Mission régionale d'autorité environnementale

**Avis sur le projet de parc éolien Les Ormées
à Balignicourt et Donnement (10)
porté par la Société à responsabilité limitée (SARL)
Parc éolien Les Ormées**

N° réception portail : 001175/AP
n°MRAe 2025APGE25

Figure 2: Parc éolien Les Orméés (à gauche)

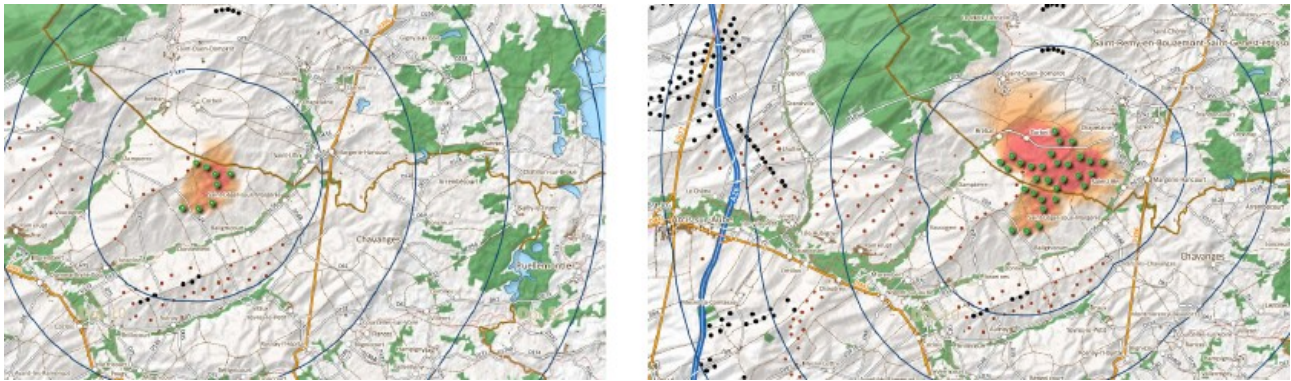
L'Ae note par ailleurs que l'analyse paysagère de ce projet indique un autre parc en cours de développement par AN AVEL BRAZ : le parc éolien du Puits et du Meldançon. Le dossier indique dans cette analyse que le parc Les Orméés fera partie d'un projet de 30 éoliennes comprenant celles du parc Les Orméés et celles du parc du Puits et du Meldançon (cf. figure 2 du présent avis).

L'Ae considère que ces 2 opérations constituent un seul projet au sens du code de l'environnement, conformément à son article L.122-1 III qui indique :

L'Ae informe le pétitionnaire que ses recommandations figurant dans le présent avis notamment celles relatives à la présence d'un couloir de migration des oiseaux (cf. chapitre 2.1. du présent avis) et à la fermeture de l'angle de respiration depuis le village de Donnemont (cf. chapitre 2.2. du présent avis) sont renforcées par l'effet cumulé de ces 30 éoliennes ne formant qu'un seul et même parc.

Figure 4: Contexte éolien

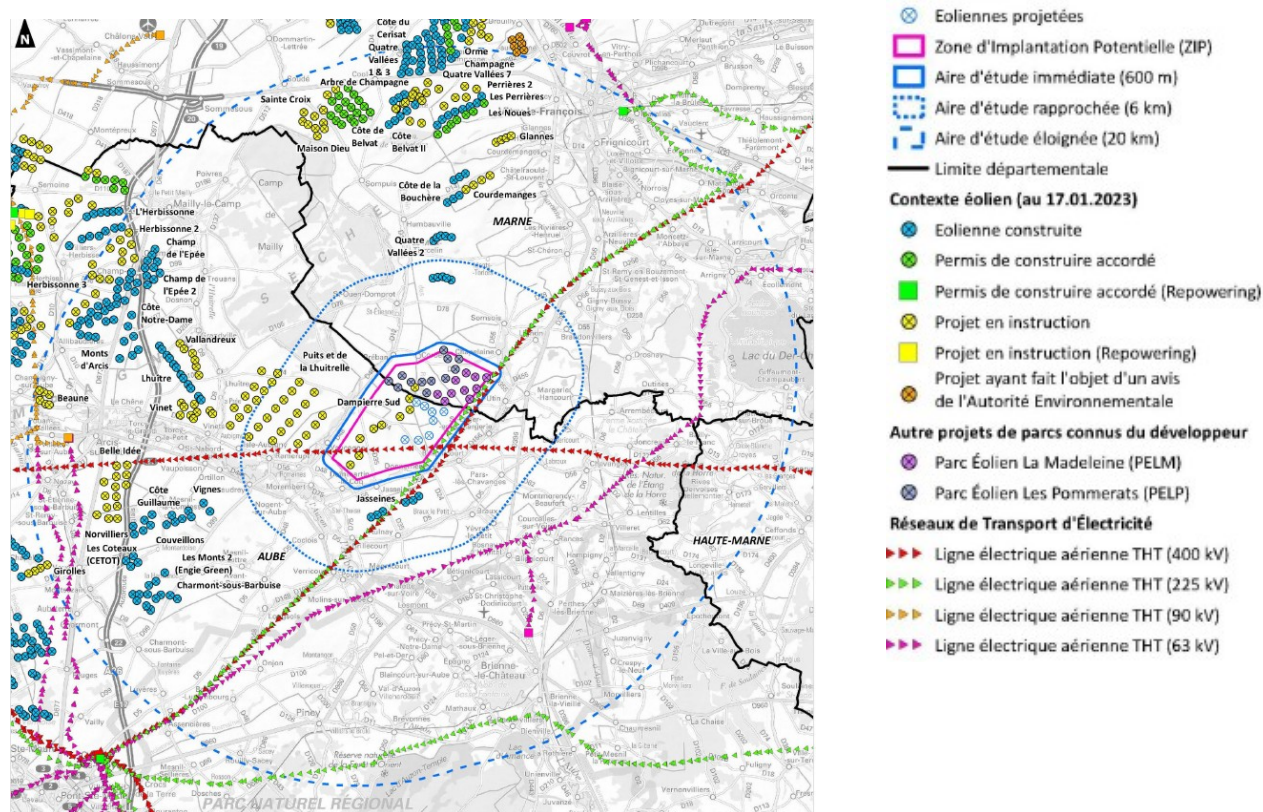
Le projet global est par ailleurs situé dans un contexte éolien très chargé, constitué de 27 parcs éoliens dont 12 en fonctionnement, 4 autorisés et 11 en instruction (cf. figure 4 du présent avis). Les recommandations de l'Ae pour l'insertion du projet dans ce contexte éolien figurent au chapitre 2.2. du présent avis.

Figure 5: zones à enjeux écologiques très forts (en rouge)

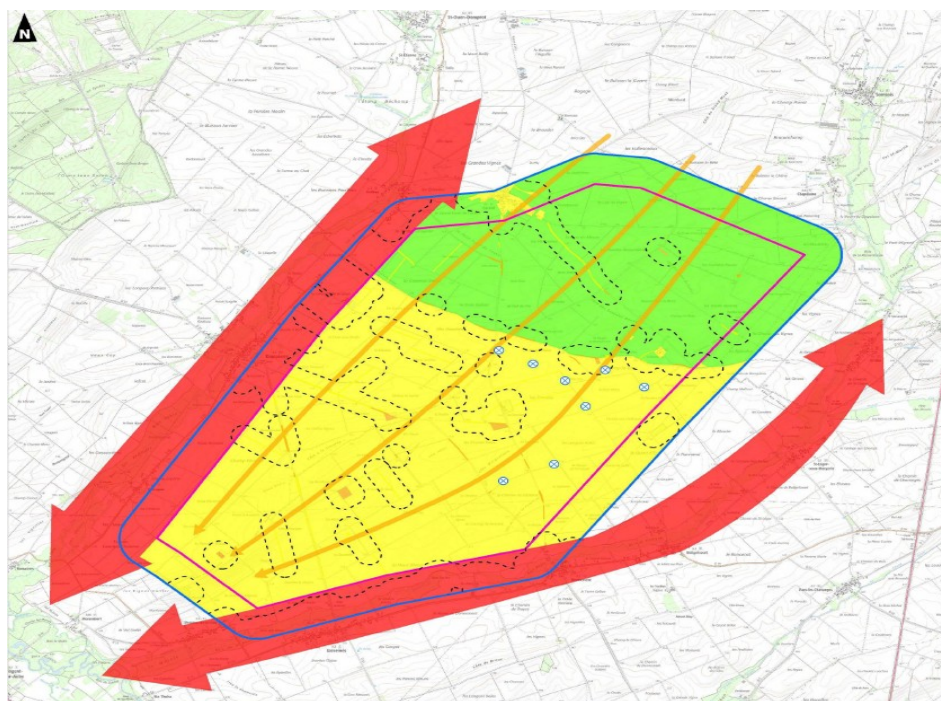
Les enjeux pour les oiseaux et les chauves-souris sont tous deux liés aux 2 vallées du Puits et du Meldançon. Ces 2 cours d'eau ne sont pas bien repérés sur les cartes du dossier, mais ils correspondent aux 2 zones à enjeux écologiques très forts, en rouge sur la figure 5 ci-après.

Le parc est donc perpendiculaire à l'axe de migration préférentiel des oiseaux nord-est / sud-ouest et de plus au sein de l'axe de migration principal de l'arc humide de Champagne.

L'Ae réitère sa recommandation invitant au retrait de la demande et à l'examen prioritaire de solutions de substitution raisonnables permettant de sélectionner un site situé en dehors du couloir de migration des oiseaux.

Elle recommande au préfet de ne pas accorder l'autorisation environnementale tant que ces solutions de substitution raisonnables n'auront pas été examinées.

Figure 6: Occupation du site par la Grue cendrée en période de migration postnuptiale

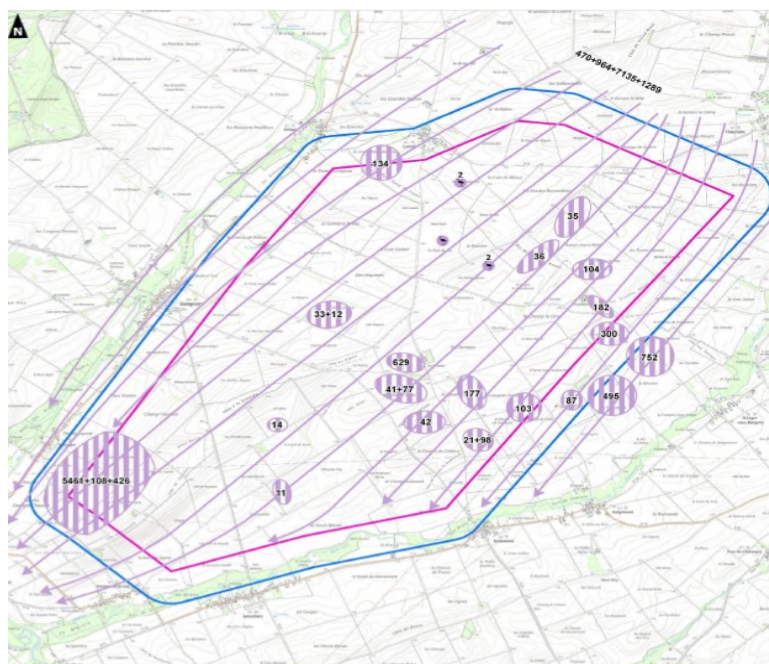
Le site d'étude constitue donc une zone d'alimentation périodique pour plusieurs milliers de Grues cendrées en migration ou en hivernage. Les zones exactes ne peuvent pas être cartographiées, leurs localisation dépendant principalement des pratiques agricoles liées à la culture du maïs. Compte tenu de la rotation des cultures, c'est donc potentiellement toute la zone agricole qui est concernée. La zone de gagnage pour la Grue cendrée que représente la plaine agricole de la ZIP présente un enjeu écologique fort.

L'Ae estime que le cumul du nombre d'éoliennes sur le secteur pourrait mettre en péril cette fonctionnalité de zone de gagnage pour la Grue cendrée (cf. recommandation précédente relative au positionnement du parc par rapport aux couloirs de migration).
